伊方発電所 原子力事業者防災業務計画 修正案

伊方発電所原子力事業者防災業務計画 修正前後比較表（案）

規程名称：伊方発電所原子力事業者防災業務計画 （1／67）

別図2-1-7 発電所敷地境界付近の放射線測定整備

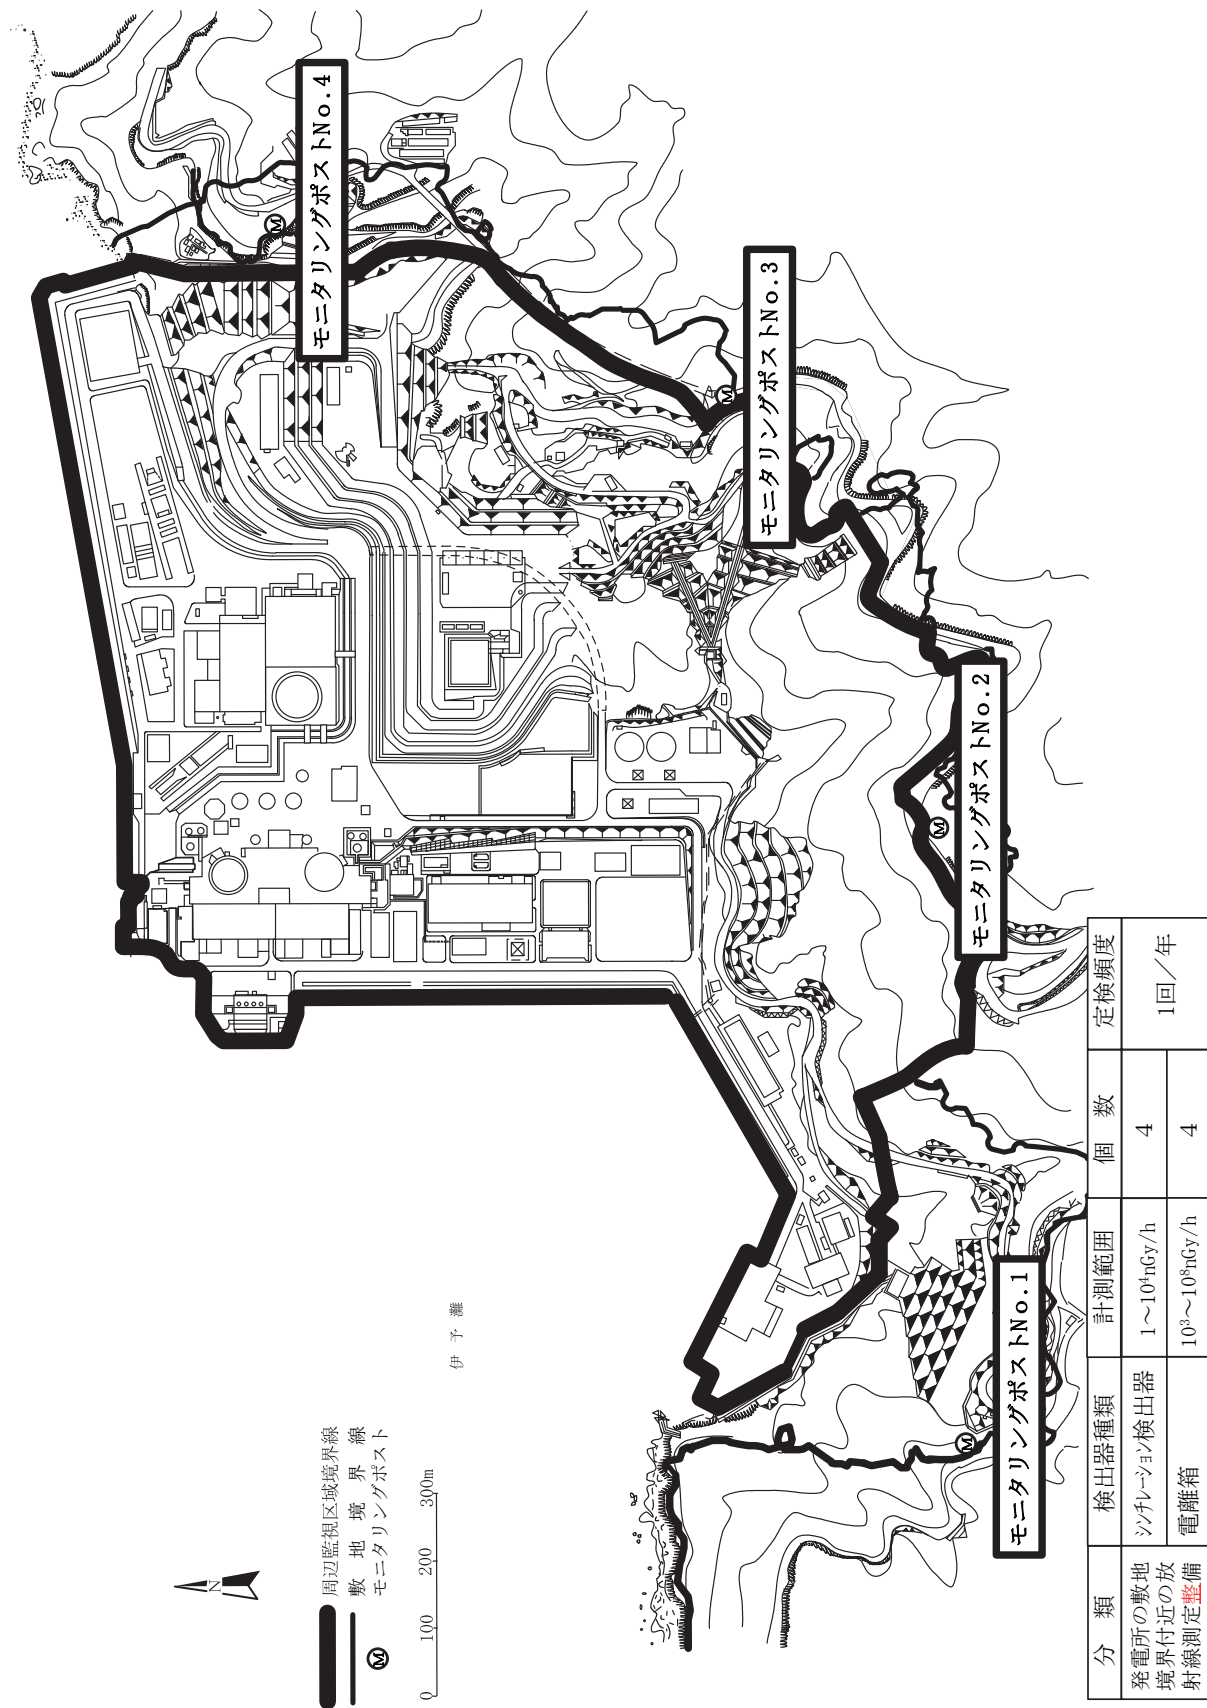
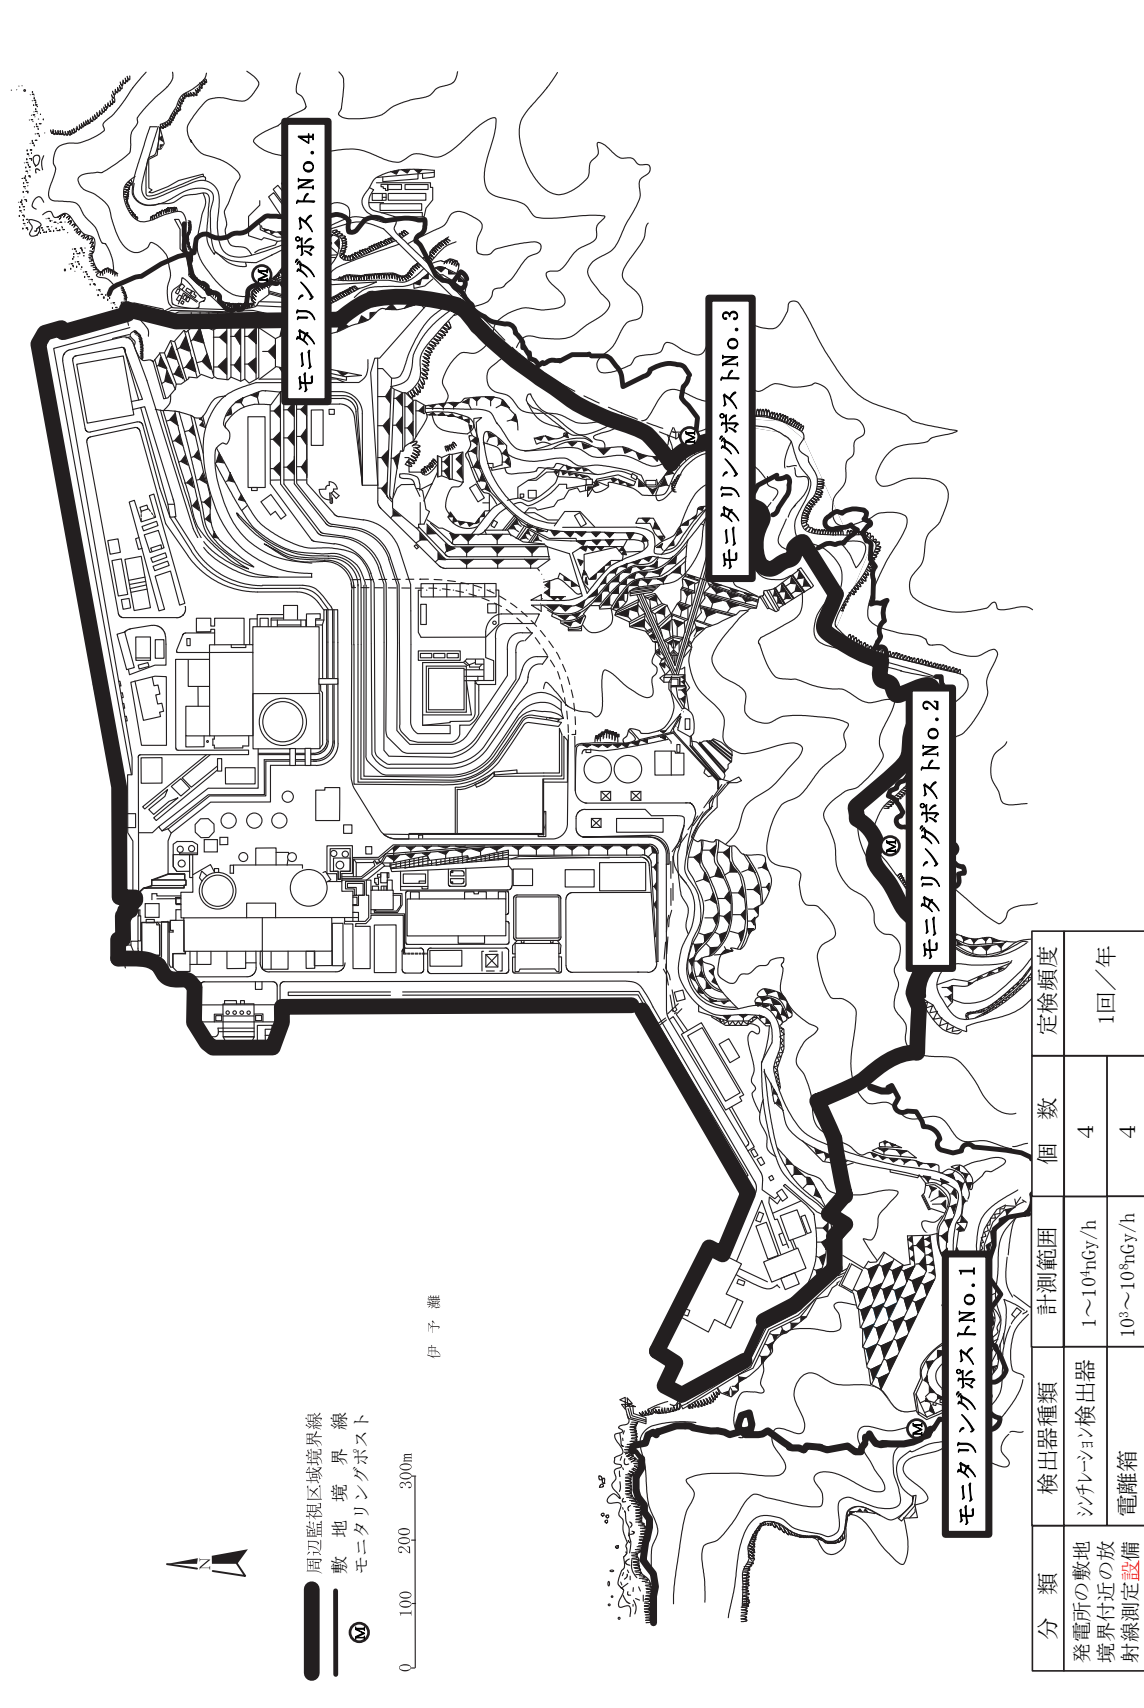
記載の適正化
(誤記訂正)
